Dodatečné informace č. 24 k zadávacím podmínkám

Zakázka: Modernizace a dostavba Oblastní nemocnice Náchod – I. etapa

Zadavatel: Královéhradecký kraj, Pivovarské náměstí 1245, 500 03 Hradec Králové

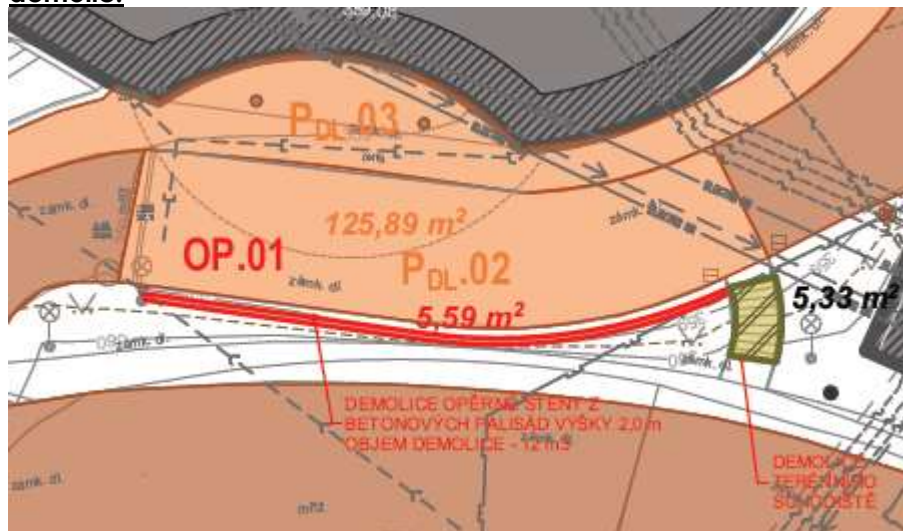
Objekt K – Púdorys 1NP – místnost č. K.01.070 – Schodiště točité. V tabulce místností je odkazováno na skladbu S6

D.11.1.20 Tabulka skladeb (poskytnutá aktualizace v DI č. 11) – neobsahuje popis této skladby.

Žádáme o doplnění skladby nášlapné vrstvy S6.

Schodiště točité je definováno jako samostatný výrobek specifikovaný se statické části na výkrese D.11.2.12, kde je uvedeno, že nášlapnou vrstvu tvoří slízkový plech. Skladbu není třeba doplňovat, jedná se o ucelený výrobek.

ŘEZ C - C'

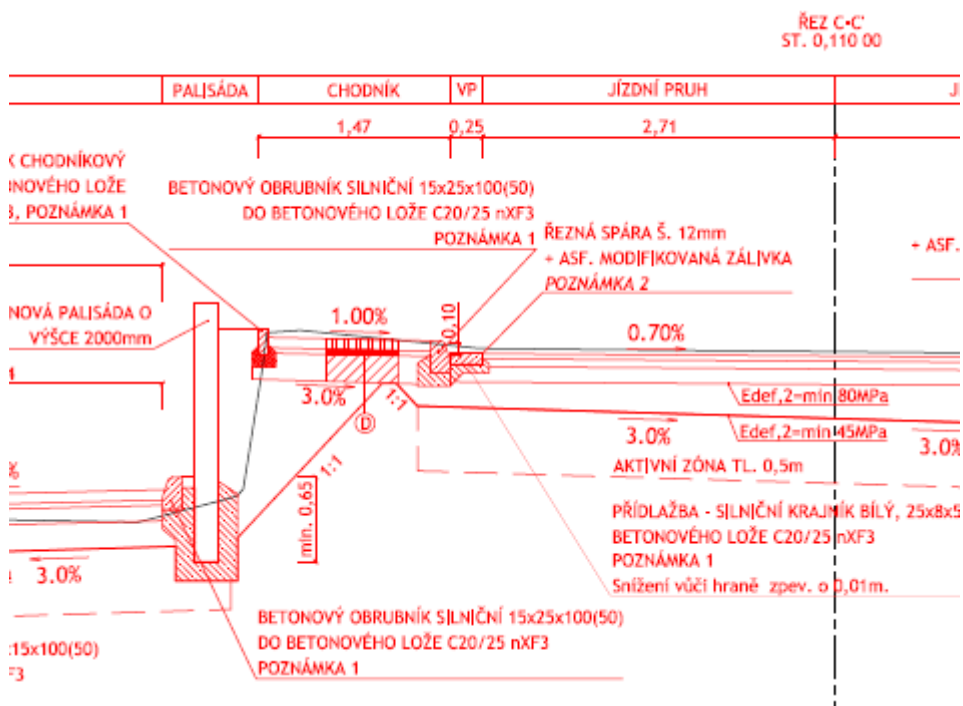
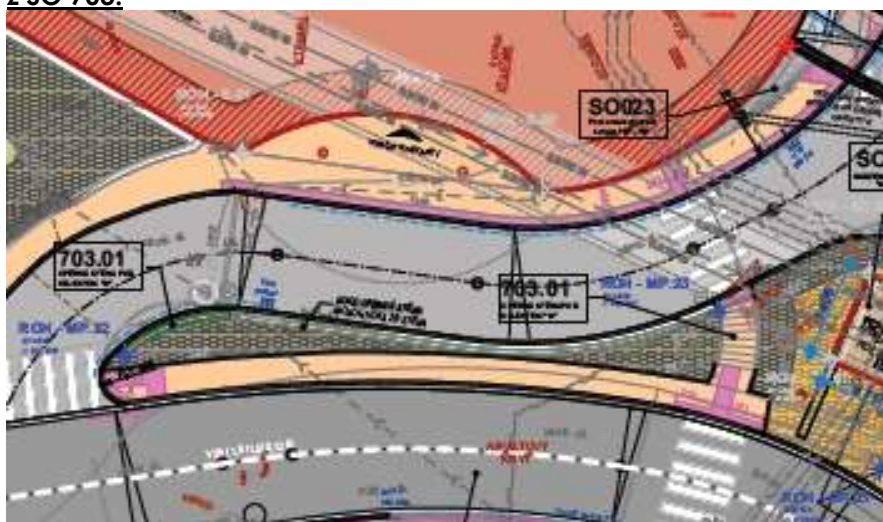
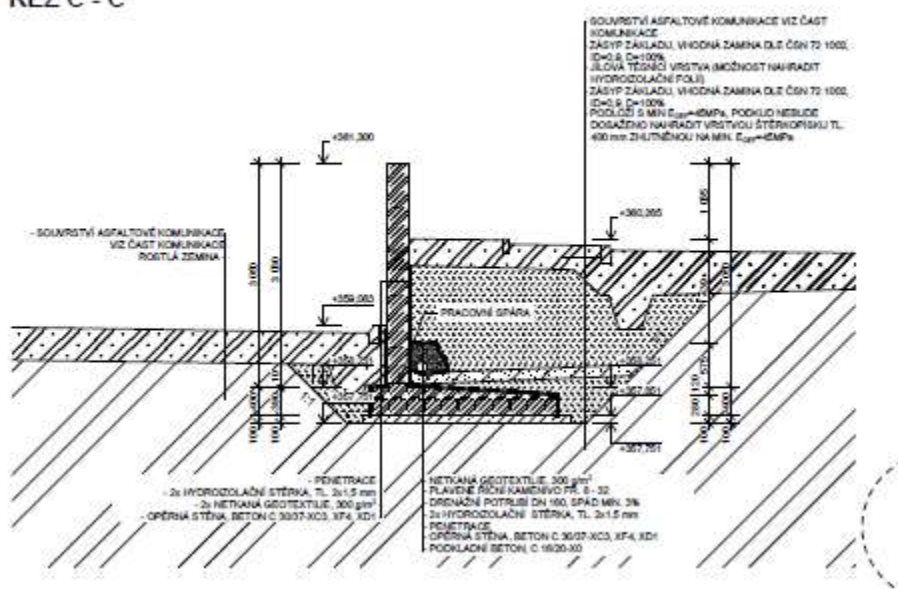
Zadavatel by si měl prostudovat dokumentaci předanou uchazečům – uchazeč zničí palisádovou stěnu celou, protože je to součástí SO 100 demolice - viz výřez ze situace demolice:

V SO 600 je na tomtéž místě navržena nová palisádová stěna – viz výřez ze situace SO 600 komunikace a příslušný příčný řez:

A opět prostor před budovou A – tentokrát situace C.04 – koordinační objekty a příslušný řez z SO 703:

Z výše uvedeného je patrné, že stejný prostor je duplicitně řešen v SO 600 a SO 703 a je technicky nemožné na jednom místě vybudovat obě konstrukce.

Znovu se ptáme – bude opěrná zeď řešena jako palisáda (SO 600) nebo železobetonový monolit (SO 703)?

Bude řešeno dle výkresů. Tj. komunikace jsou řešeny dle výkresů komunikací a opěrné stěny dle výkresů opěrných stěn. Tj. komunikace definovali potřebu opěrné stěny. To se přeneslo do objektu opěrné stěny a tam se vytvořila opěrka. O duplicitu se nejedná. Jsou další drobné a dílčí stěny. Výkaz výměr je i nadále platný a uchazeč jej ocení, jak je definováno právě tímto výkazem. Veškeré opěrné stěny tak, jak jsou vykázány budou na stavbě spotřebovány bezzbytků.
